收件人 浙江正泰电器股份有限公司各区办、各经销商、各终端客户

发件人 浙江正泰电器股份有限公司市场战略部

**主题****关于老款 NM10-100 规格停销的通知****尊敬的客户：**

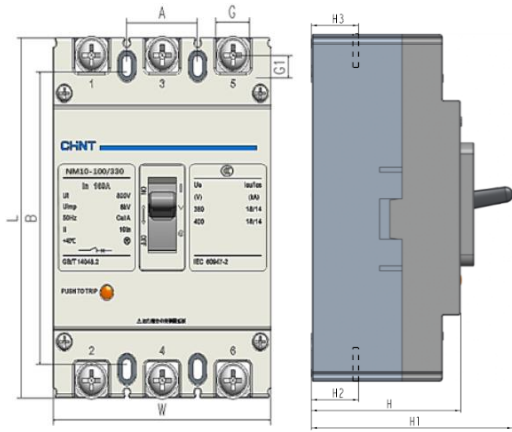
- 1、新老产品外形尺寸存在微小差异（详见下表）；

类别	代号	NM10-100	
		改进前	改进后
外形尺寸	L	153	155
	W	105	108
	H	88	66.5
	H1	105	91
	H2	40.5	23.5
	H3	23.5	23.5
安装尺寸	A	保持不变	
	B	保持不变

- 注：产品高度、接线排高度有变化，安装时需调整底板、铜排等相关安装高度；
- 2、新产品物料描述末尾带G，如：NM10-100/330 100A G；
